## AMPLIACIÓN DE INFORMACIÓN N°1

ESTUDIO DE IMPACTO AMBIENTAL CATEGORÍA II

RANCHO K  
PROMOTOR: RANCHO K, S.A.

ELABORADO POR: GRUPO MORPHO, S.A.

*Superposición sobre Google Earth*  
**Figura 1. Polígonos del proyecto**

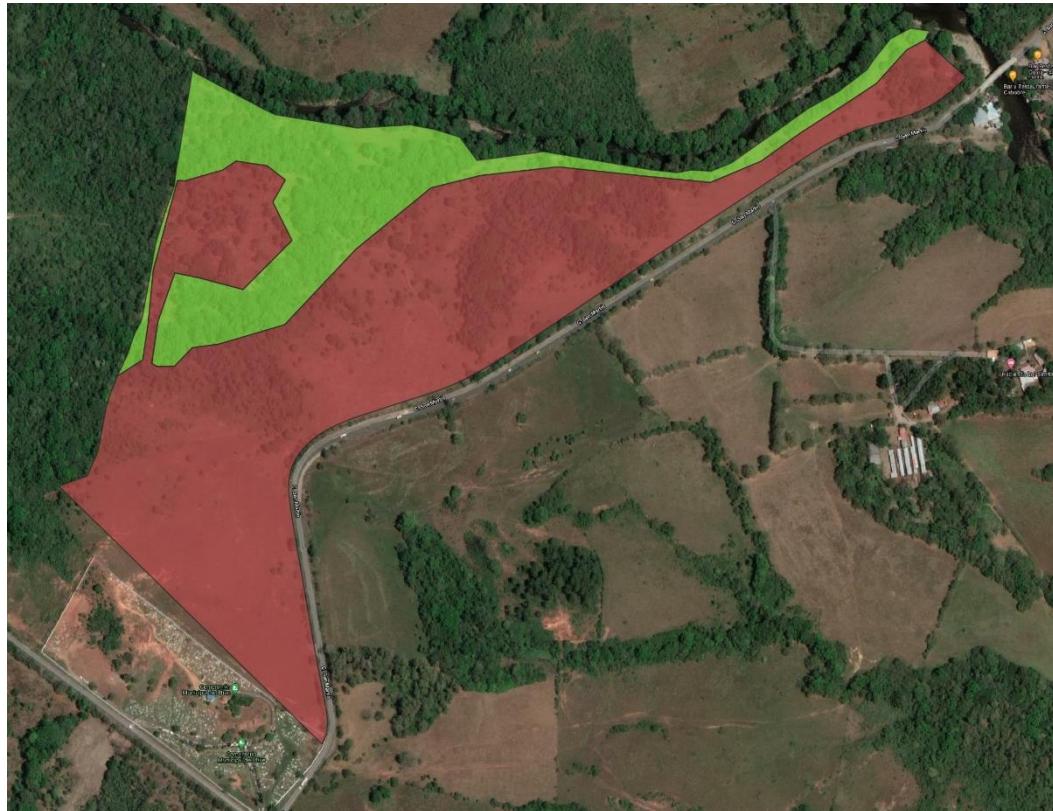
- a. Aclarar la superficie de construcción del proyecto a desarrollar, con sus respectivas coordenadas.**
- b. Aclarar si las superficies de la estación de combustible, área de biodigestor, área de infiltración y vado peatonal, corresponden a las verificadas por DIAM, de no ser así indicar las superficies correspondientes a cada actividad, con sus respectivas coordenadas.**

La zona donde no habrá intervención (se mantiene la vegetación existente) es de 90,662.68 metros cuadrados, u 9.0 Ha). Sus coordenadas UTM en WGS84, corroborando el punto 5.2 del estudio de impacto ambiental, son las siguientes:

Figura 2. Comportamiento de los cuerpos de agua influyentes en el proyecto con la condición Sin Proyecto

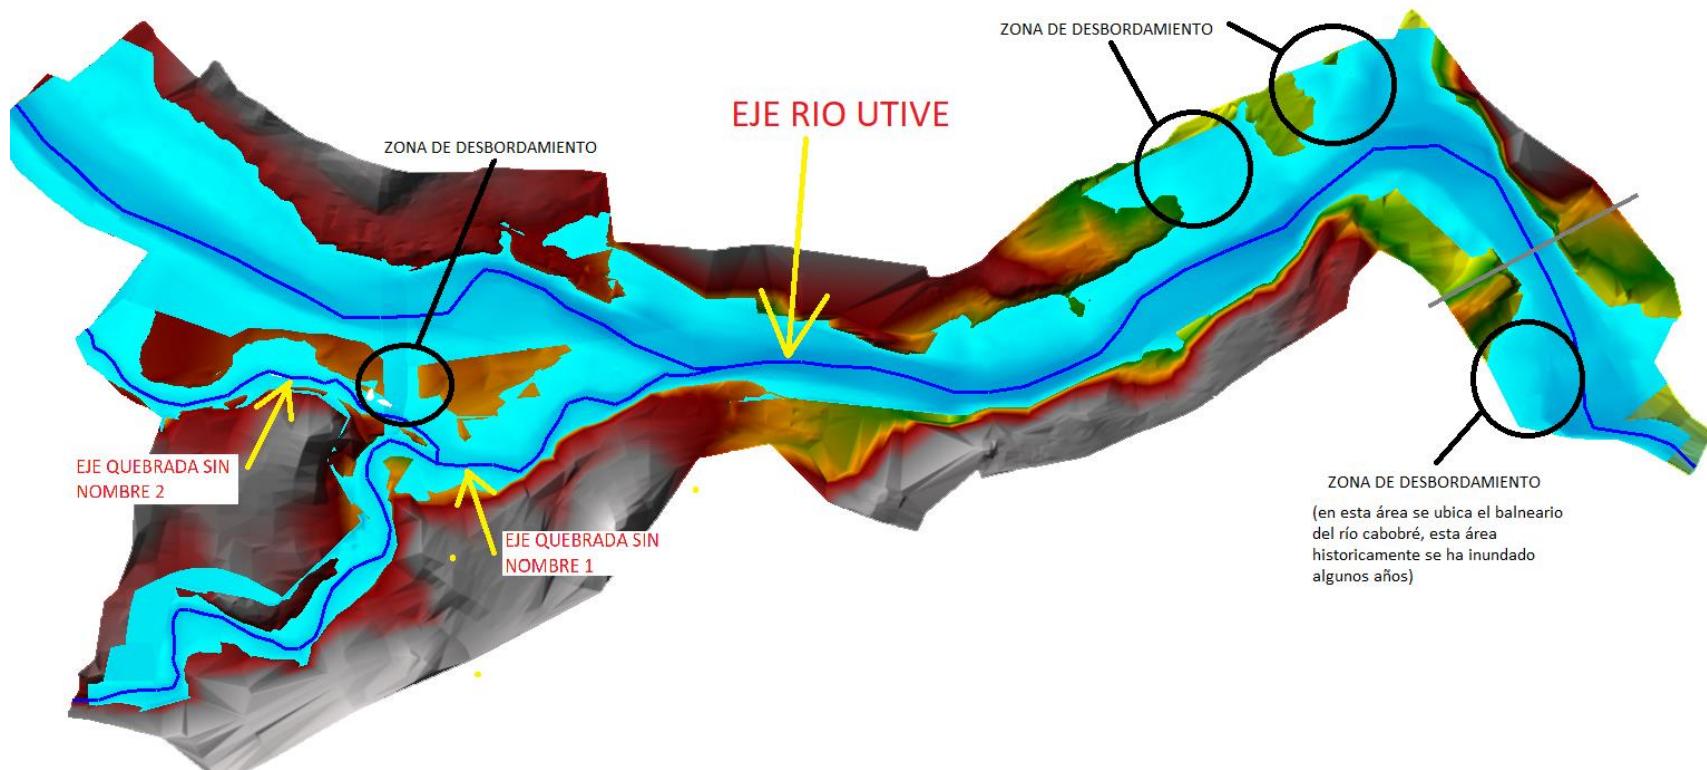
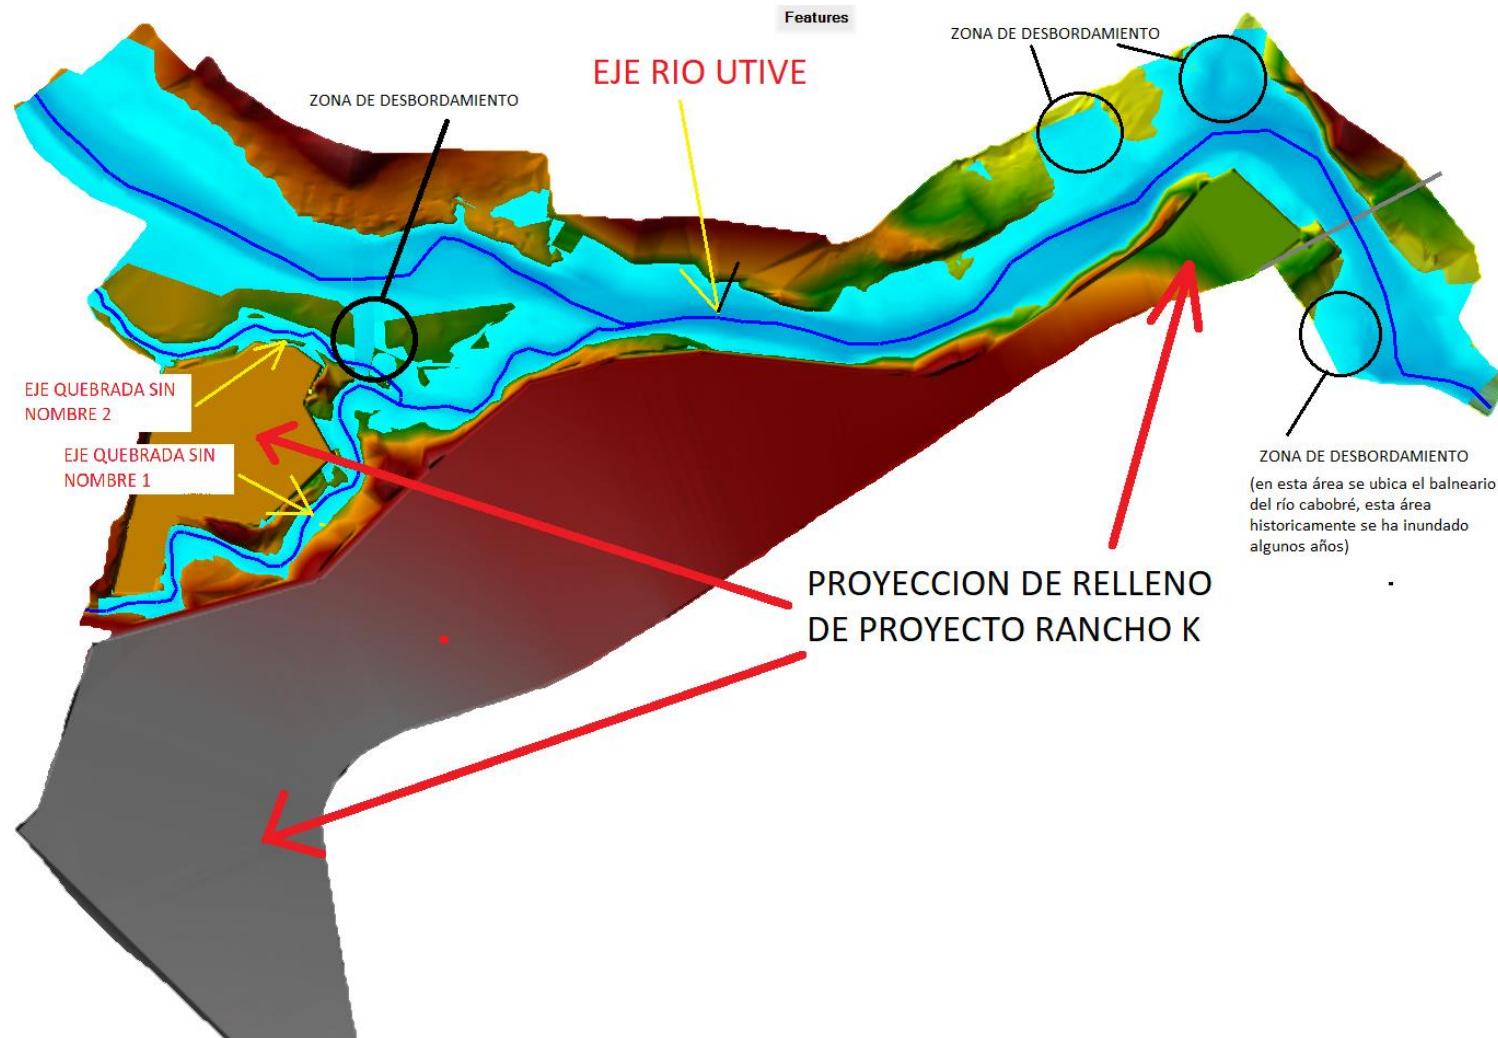
- Indicar a través de mapa o plano la ubicación del proyecto en relación a los tramos que ocurre desbordamiento del cauce.**
- Presentar los niveles máximos de crecida y terracería segura con sus respectivas coordenadas de ubicación, en referencia a las cotas de terracería que se implementarán en el proyecto; indicando el distanciamiento de la misma a las fuentes hídricas.**
- Que alternativas optará el promotor del proyecto para estas áreas donde existen**

- d. Aclarar si los niveles máximos de relleno a establecer en el proyecto, afectaran a terrenos colindantes, ya que ahora el caudal de crecidas que antes ingresaban al terreno del proyecto, ahora vayan a acumularse en fincas vecinas.**
- e. Incluir en el Plan de Prevención de Riesgos, las áreas que pueden verse involucradas con el desbordamiento del cauce.**

- a. La relación del proyecto con las zonas de desbordamiento calculado se presenta a continuación. Se puede observar que las zonas del proyecto que tienen estructuras no quedan afectadas por el comportamiento de un posible desbordamiento de los cuerpos de agua (avenida extraordinaria de 1 en 50 años), y también se observa que los sitios de desbordamiento son los mismos con y sin proyecto.
- b. En las siguientes imágenes a continuación se muestran los puntos donde se marcan crecidas respecto a la terracería. Los desbordamientos (con o sin proyecto) se dan principalmente en:
  - Entre Quebrada Sin Nombre 2 y río Utivé: 686636.01 m / E 1012013.50 m N
  - Unión del río Utivé y el río Cabobré: 687485.63 m E / 1012251.06 m N
  - Final del río Utivé: 687336.92 m E / 1012143.30 m N
  - Aguas abajo del Puente sobre el río Cabobré, donde se encuentra el balneario: 687583.91 m E / 1012044.59 m N

Como se observa en la figura 3, el área donde se colocarán estructuras (canchas, kioskos, etc.) al nivel de la terracería, no se afecta por estos puntos de desbordamiento. Por ejemplo, en el sitio de desbordamiento entre la Quebrada Sin Nombre 2 y el río Utivé, el nivel del agua ronda la cota de 43 metros, y el nivel de terracería se mantiene en la cota 70 metros.
